AES-DC-146-25

Asunto: Comentarios a la Consulta Pública No. 002-2025-Elec_ETAPA II

Asunto: Comentarios de AES PANAMÁ, S.R.L. sobre la ETAPA II "Propuesta del Pliego Tarifario de Transmisión correspondiente al periodo tarifario comprendido desde el 1 de julio de 2025 al 30 de junio de 2029, presentado por la Empresa de Transmisión Eléctrica, S.A. (ETESA)".

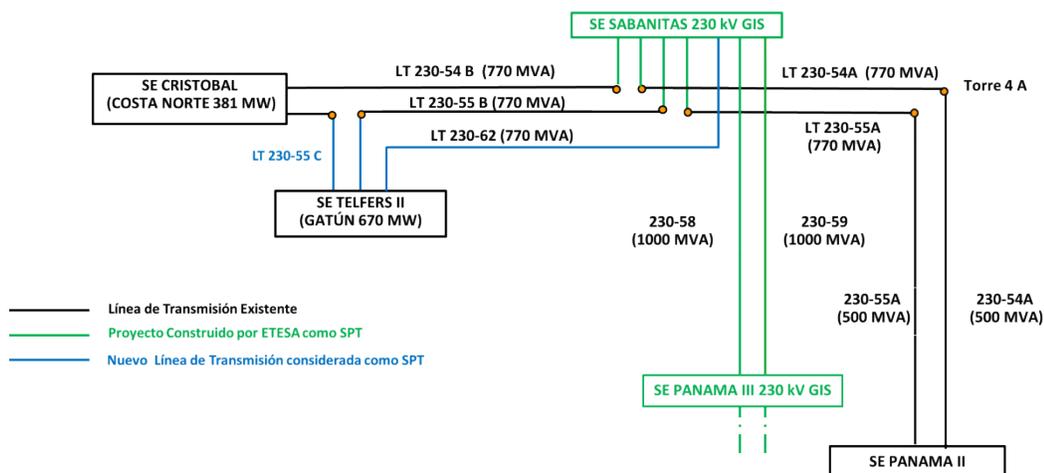
En ese sentido, se requiere una revisión integral de la propuesta del consultor SIGLA – ASINELSA. Específicamente, es necesario asegurar que la Línea de Transmisión Costa Norte - Torre 4 230 KV (identificada en los unifilares aprobados como LT 230-54B, 230-55B, 230-55C y 230-54A & 230-55A hasta la torre de Remate 4A) se clasifique adecuadamente como parte del Sistema Principal de Transmisión (SPT) y no como Sistema de Conexión, conforme a lo establecido en el Reglamento de Transmisión.

La propuesta presentada para calcular el Ingreso Máximo Permitido (IMP) y, por consiguiente, el Pliego Tarifario de Transmisión para el período tarifario comprendido desde el 1 de julio de 2025 hasta el 30 de junio de 2029, clasifica erróneamente esta línea como un activo del Sistema de Conexión, en lugar de reconocerla como parte del Sistema Principal de Transmisión.

- ii. La Línea 230-62 que va de SE Telfers II a SE Sabanitas es un activo del Sistema Principal de Transmisión. Esta línea comparte el mismo uso que las Líneas de Transmisión que van desde Costa Norte - Torre 4 230 KV, utilizadas por las centrales de generación Costa Norte y Gatún, tal como se visualiza en el unifilar adjunto simplificado.

Por lo anterior, solicitamos que se realicen los ajustes para que el Pliego Tarifario de Transmisión clasifique y considere la Línea de Transmisión Costa Norte – Torre

4 230 kV como parte del Sistema Principal de Transmisión, y no como una Línea de Conexión.
